Advisering RO bij afwijken bestemmingsplan (vertrouwelijk)

Adres:	5.1.2.e
Projectomschrijving:	<p>Naar aanleiding van een handhavingsverzoek heeft de toezichthouder geconstateerd dat er op het water van de 5.1.2.e aan de achterzijde van het perceel 5.1.2.e te Amsterdam een houten drijvende steiger naast een vaste vingersteiger is gerealiseerd. De afmetingen van de houten drijvende steiger is circa 3 x 3 meter.</p> <p>Hiernaast heeft de toezichthouder geconstateerd dat er daaromheen een extra aanmeervoorziening in de vorm van een dwarsgording met palen is geplaatst waaraan een blauwe sloep ligt afgemeerd.</p> <p>Voor het houten drijvend steiger en voor de extra aanmeervoorziening met palen is geen omgevingsvergunning verleend en er is ook sprake van strijd met bestemmingsplan 'IJburg 1^e Fase, 2013'.</p> <p>Het adviesverzoek betreft een legalisatievraag met betrekking tot het zonder vergunning en in strijd met het bestemmingsplan bouwen van de houten drijvende steiger en de extra aanmeervoorziening met palen op het water van de 5.1.2.e aan de achterzijde van 5.1.2.e te Amsterdam.</p> <p>Foto van de gebouwde steiger en aanmeervoorziening is in het formulier toegevoegd.</p> <p>Advies

Foto van het drijvend steiger en de extra aanmeervoorziening met palen

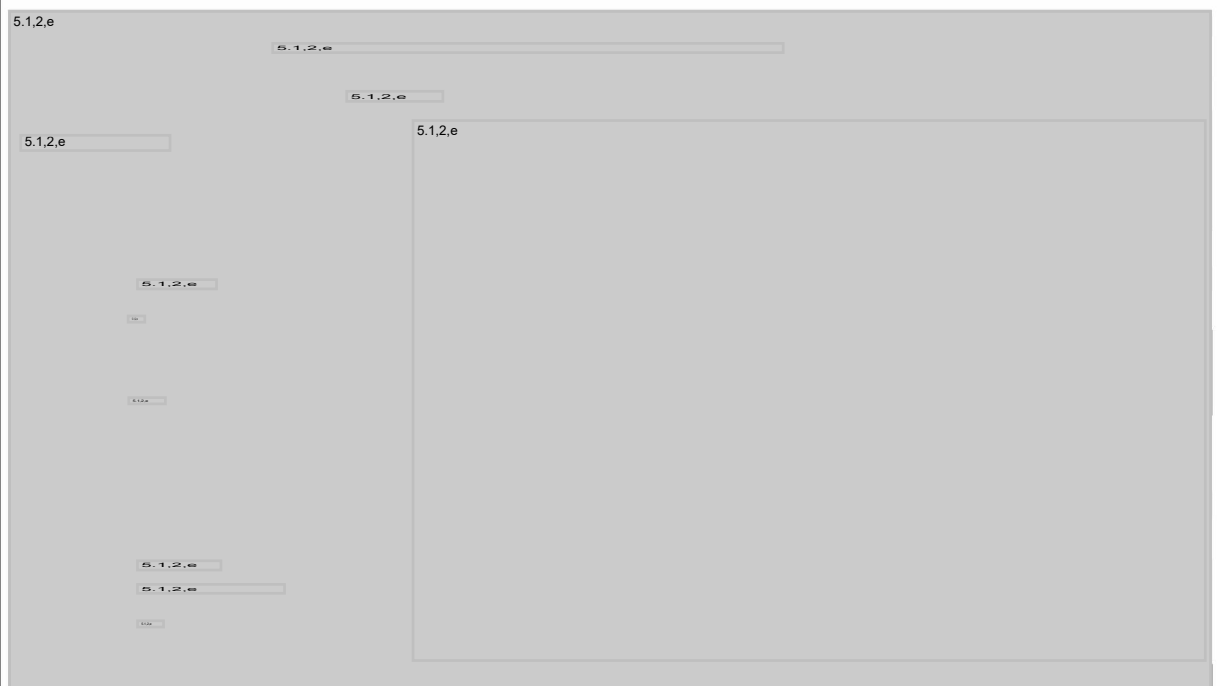
<p>Strijdigheden met gebruiksregels:</p>	<p>De aanmeervoorziening staat niet ten dienste van de bestemming. (strijd 1)</p>

Strijdigheden met bouwregels:	Steiger is in strijd met Artikel 21.2.3 sub b, (steigers-2). Er mag maar 1 steiger worden gebouwd per perceel. (strijd 2)
Afwijken bestemmingsplan d.m.v. binnenplanse afwijking?	. (GRAAG ADVIES VAN RO!)
Afwijken bestemmingsplan d.m.v. kruimellijst?	Ja, Wet algemene bepalingen omgevingsrecht (Wabo) artikel 2.12 lid 1 onder a sub 2 jo Bijlage II artikel 4 lid 3 Besluit omgevingsrecht. (GRAAG ADVIES VAN RO!)
Afwijken bestemmingsplan d.m.v. uitgebreide procedure?	nvt
Keuze afwijkingsbevoegdheid als bedoeld in Artikel 2.12 van de Wabo:	<ul style="list-style-type: none"> Bijlage II artikel 4 lid 3 Besluit omgevingsrecht <p>Artikel 4 Voor verlening van een omgevingsvergunning voor een activiteit als bedoeld in artikel 2.1, eerste lid, onder c, van de wet waarbij met toepassing van artikel 2.12, eerste lid, onder a, onder 2^o, van de wet van het bestemmingsplan of de beheersverordening wordt afgeweken, komen in aanmerking:</p> <p>Lid 3. een bouwwerk, geen gebouw zijnde, of een gedeelte van een dergelijk bouwwerk, mits wordt voldaan aan de volgende eisen:</p> <p>a. niet hoger dan 10 m, en</p> <p>b. de oppervlakte niet meer dan 50 m²;</p>

Gronden vallen krachtens het huidig vigerende bestemmingsplan *IJburg 1ste fase* binnen de bestemming *Water*. Gronden welke binnen deze bestemming vallen dienen primair gebruikt te worden voor water, oevers, voorzieningen ten behoeve van waterhuishouding en extensief recreatief medegebruik. Onder extensief recreatief medegebruik wordt een vorm van recreatief medegebruik verstaan die nauwelijks of geen invloed heeft op de bestemming. In dit geval zou het water bevaren voor recreatieve doeleinden hiermee worden bedoeld. Het permanent afmeren van een drijvend terras kan hier niet onder worden gerekend.

Voor het realiseren van drijvende terrassen geldt dat deze ter plaatse van de aanduiding 'specifieke vorm van water - drijvend terras' op de verbeelding zijn toegestaan, met een maatvoering zoals omschreven in art. 21.5.2. Ter plaatse van het aangetroffen drijvende terras is deze aanduiding niet aanwezig op de verbeelding.

De waterkwaliteit staat daarmee op gespannen voet met het realiseren van voorzieningen boven het water ten behoeve van waterrecreatie, zoals drijvende terrassen of steigers. In het bestemmingsplan de maatvoering daarom mede beperkt tot wat noodzakelijk is voor, in dit geval, recreatieve vaart. Gelet op het voorgaande is

<p>het niet wenselijk dat er meer steigerareaal wordt gerealiseerd.</p> <p><i>Beheer</i> Het beheer van de oevers langs de 5.1.2.e wordt uitgevoerd door waternet. Ten aanzien van een doelmatig en efficiënt beheer is het wenselijk dat er een uniform geheel aan steigers ontstaat. Een grote verscheidenheid en hoeveelheid aan steigers vormt een belemmering voor het beheer van water en oevers. Gelet op het belang van rietkragen, plasbermen en natuurlijke oevers ten aanzien van de waterkwaliteit, is het wenselijk het dat beheer zo min mogelijk wordt belemmert. Het meewerken aan meer steigerareaal is daarom vanuit beheer niet wenselijk.</p> <p><i>Aanvaartbescherming</i> Het realiseren van een aanvaartbescherming langs de ligplaats is als eis meegegeven bij de inrichting van dit stukje water. Blijkens het lopende legalisatieonderzoek is hier echter niet de juiste vergunning verleend. Ten behoeve van de veiligheid te water is het wenselijk een dergelijke aanvaartbescherming geplaatst te hebben op deze plek in de bocht van de 5.1.2.e Er wordt daarom positief geadviseerd op dit onderdeel.</p> <p><i>Haalbaarheid</i> De haalbaarheidsaspecten inzake bodem, luchtkwaliteit, geluid, externe veiligheid, archeologie en cultuurhistorie, milieuzonering, parkeren zijn hier niet aan de orde.</p>

Conclusie advies:	<i>Negatief op drijvend terras, positief op aanvaartbescherming</i>
Datum advies:	10-09-21
